改善箇所説明図

保安基準不適合箇所

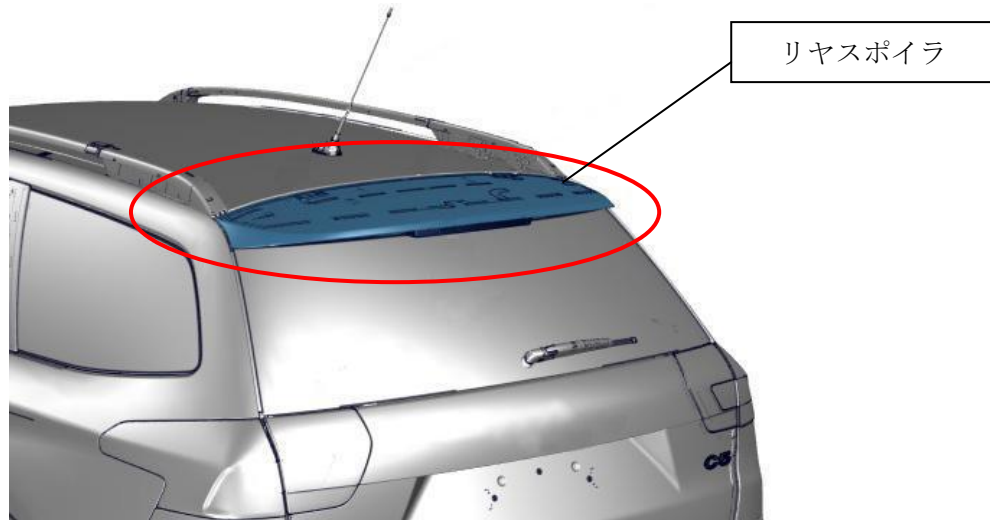
リヤスポイラの製造工程において、スポイラ上部とスポイラ本体を溶着する工程が不適切なため、溶着力が不足しているものがある。そのため、スポイラ上部が剥れ隙間が発生し、最悪の場合、スポイラ上部が脱落するおそれがある。

全車両、リヤスポイラを取り外し、シール剤を充填して補強した上、リヤスポイラを再度取り付ける。

リヤスポイラの取り付けを行った後、リヤスポイラ取り付けボルトの頭部に黄色のペイントをする。
